PARECER TÉCNICO nº 0875/20

Assunto: Análise de intervenção em APP

Interessado: SUDECAP

Processo: 01-042.650/20-67

Figura 2 – Planta baixa do projeto de escadaria e escada hidráulica. Fonte: RAP/SUDECAP.

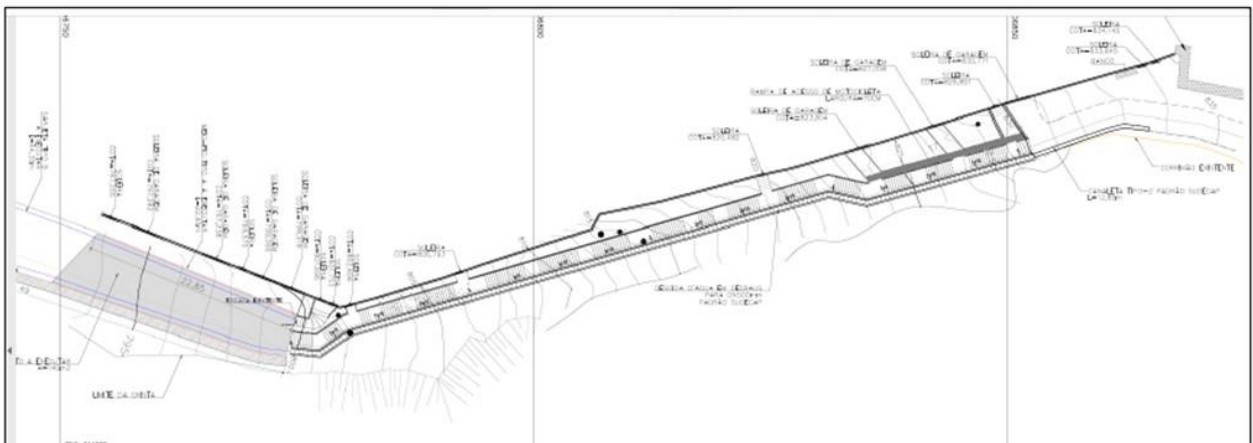
A escadaria está projetada no acesso já existente em frente às residências, e irá seguir o terreno natural, concordando com as rampas de acesso e soleiras existentes, com extensão de 81,25m, largura 1,60 m e guarda-corpo de 1,10m de altura, sarjetas, meio-fio, boca de lobo, canaleta tipo 2 padrão Sudecap e passeio (figura 2).

A escada hidráulica tem por princípio disciplinar o fluxo de água e proteger os taludes da nascente que hoje estão com indícios de erosão. Ela foi projetada para captar a vazão da Rua Poeta Raul e Leoni, escoando pelas sarjetas e lançando por meio de boca-de-lobo na rede de drenagem existente de DN800mm na Avenida Desembargador Cândido Martins. Ela será implantada no talude à montante da nascente, distanciada a 22,55m desta, não alterará o curso d'água, e terá a mesma extensão da escada de pedestre (81,25m). De acordo com o levantamento topográfico a crista do talvegue está localizada aproximadamente a 3,5m do empreendimento.

Os estudos hidrológicos com a finalidade de determinação das vazões máximas prováveis, associadas aos períodos de retorno de interesse (10 anos, 25 anos e duração de 10 minutos) resultaram em vazão da ordem de 0,06m³/s. Conforme o Relatório Técnico nº 33/2020 emitido pela Diretoria de Gestão de Águas (DGAU) da SMOBI, a escada hidráulica possui capacidade para captar o escoamento pluvial, e a vazão a ser escoada é compatível com a vazão praticada em sarjetas; no final da escada está previsto a dissipação da energia através do enroncamento, visando a proteção contra processos erosivos.

1 - Prever, antes da execução da intervenção, mecanismos provisórios de drenagem e contenção a jusante (leiras, canaletas, bacias de contenção), para evitar que, na eventualidade de chuvas, ocorra carreamento para as áreas a jusante;

2 - Ao final da intervenção deverá ser prevista a imediata recomposição das áreas expostas, com o plantio de gramíneas e espécies arbustivas ou arbóreas de caráter ornamental e/ou de proteção de taludes.
